# 玄海原子力発電所

## 使用済燃料乾式貯蔵施設の設置 (審査会合における指摘事項の回答)

2021年1月13日  
九州電力株式会社

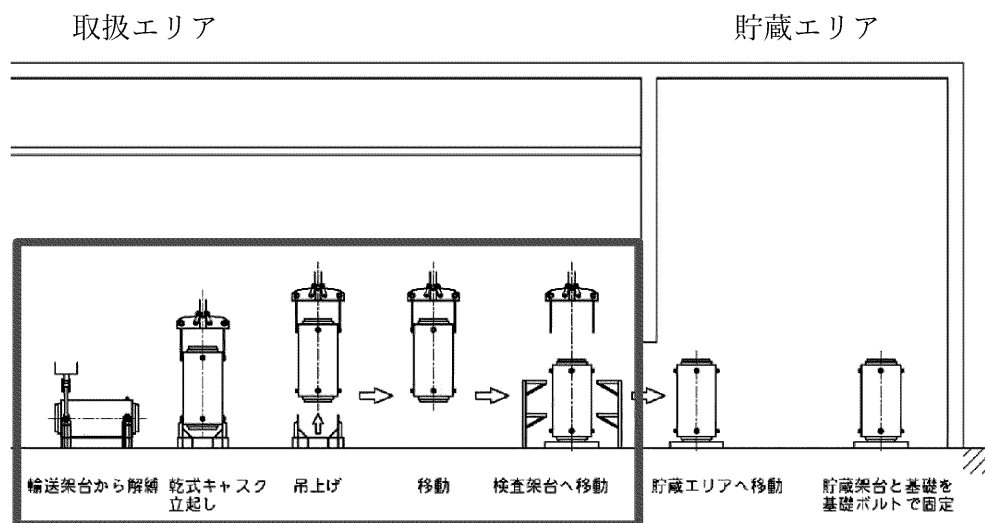
①竜巻発生時における乾式貯蔵建屋（取扱エリア）の運用（キャスクを移動）について説明すること。

- ・乾式貯蔵建屋（取扱エリア）に乾式キャスクが存在する場合は、以下を踏まえて「竜巻準備体制発令後に速やかに乾式キャスクを飛来物影響範囲外へ移動する」こととする。
- ・竜巻発生が予想される場合は、竜巻注意喚起又は竜巻準備体制を発令し、車両の退避等の対応を行っている。
- ・乾式キャスクが飛来物影響範囲に存在する工程は、「輸送架台から解縛」から「検査架台へ移動」時であり、乾式キャスク立起し位置から飛来物影響範囲外への移動に要する時間は約15分程度である。また、取扱エリアに乾式キャスクがある場合は、乾式キャスク取扱中であり作業員が常駐しているため、竜巻準備体制発令後に速やかに移動作業に取り掛かることができる。
